BOLLETTINO - BULLETIN

TECNICO • TECHNICAL	●	GRUPPO • GROUP	6
RICAMBI • SPARE PARTS	●	NR • NO	74
INFORMAZIONI • INFORMATION		DATA • DATE	07-10

MODELS: SA 3000 Blower

SUBJECT: Filter mount

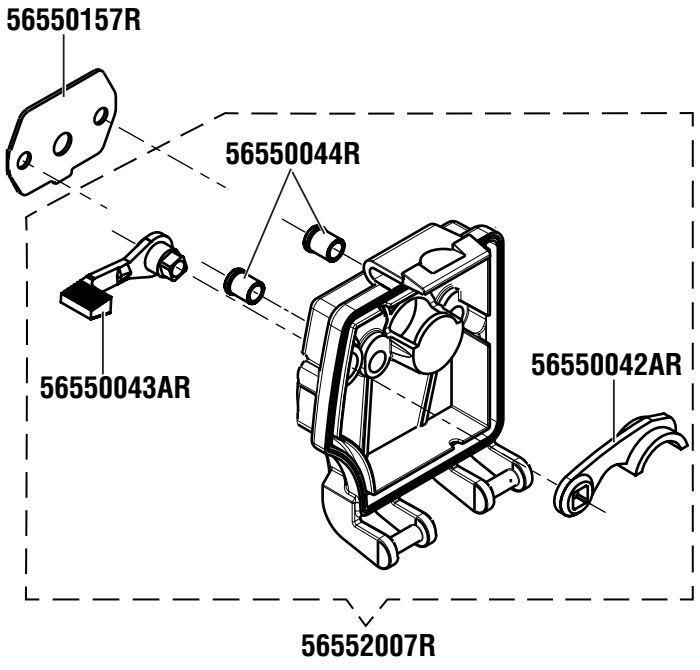
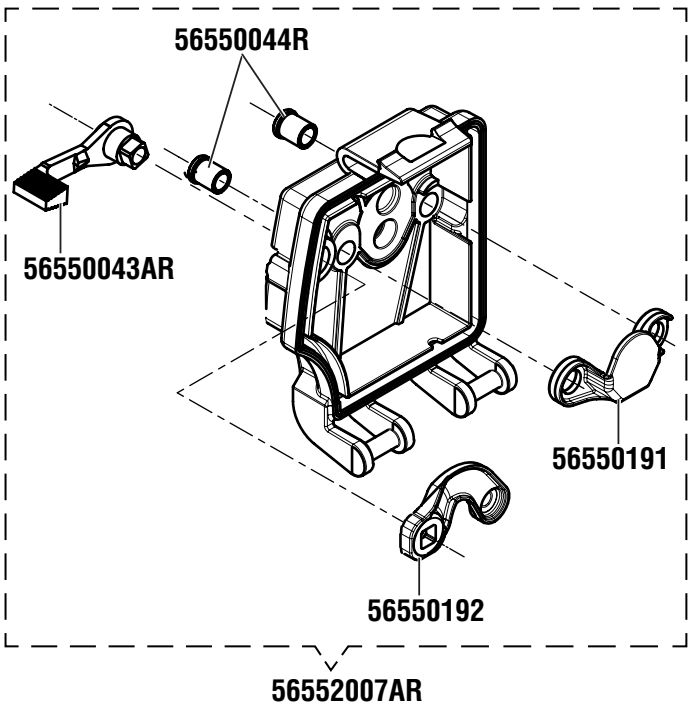
DESCRIPTION: Product improvement. The choke butterfly closure system has been modified; an internal edge has been added to the mount to improve the seal of the air filter.

NOTES: The new mount must be used without the flange p/n 56550157R

INTERCHANGEABILITY: Yes, using the new complete mount p/n 56552007AR

PARTS AVAILABILITY: Only the new complete filter mount will be available as a spare part, whereas the old choke p/n 56550042AR will be supplied until final depletion of stock. The old flange p/n 56550157R continues to be available.

CUT-IN DATE: 24/05/10, serial no.5300210233
